Protocole de test sur la carte électronique – version S8 2024

Trouver pourquoi seuls 2 ports (connecteurs) sur 6 ne fonctionnent pour contrôler les servomoteurs.

Figure 1 et 2 : Observation des plans de masse connectés et près de VCC 3.3

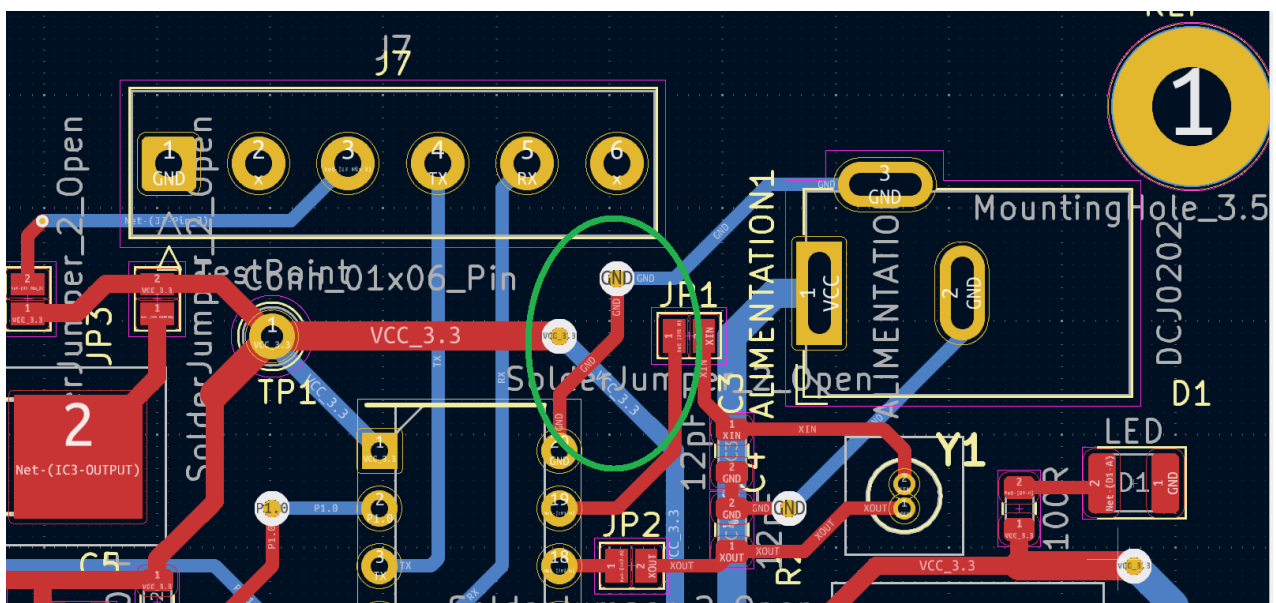
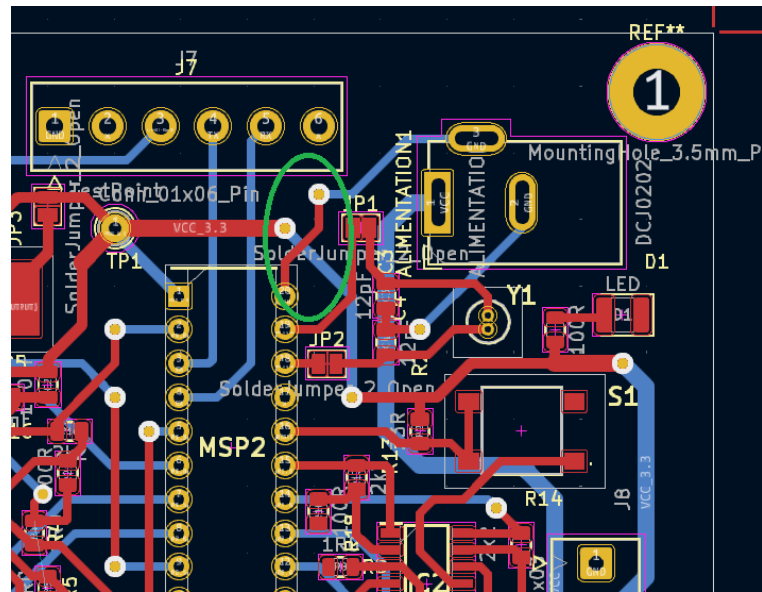
Nous avons découvert un souci au niveau des plans de masse. En effet nous voyons ici que le plan de masse des servomoteurs et de l'alimentation sont liés ensemble. Cela peut être la source d'interférences électromagnétiques (EMI) ou de bruits électriques. Les boucles de masse peuvent agir comme des antennes et capter des interférences électromagnétiques indésirables.

Cela se reflète également sur la performance des servomoteurs dont nous avons été témoins : grésillements, instabilité, défaillances intermittentes ou temps de réponse imprévisibles.

Le problème de surchauffe est sûrement aussi une des conséquences. Des connexions de masse insuffisantes peuvent entraîner une résistance accrue et une dissipation thermique inégale.

De plus, la masse issue du MSP (GND en rouge) passe beaucoup trop près et par-dessus du circuit VCC 3.3 (en bleu). Cela est trop risqué et peut causer des problèmes de liaison et des discontinuités électriques. Un mauvais routage des pistes de masse (trop long, étroite ou tortueuse) peut augmenter la résistance et l'inductance qui affectent la performance du circuit.

Nous pensons que pour que la totalité des connecteurs fonctionnent, la solution serait de séparer les plans de masse en deux et de les éloigner de la piste de VCC 3.3.
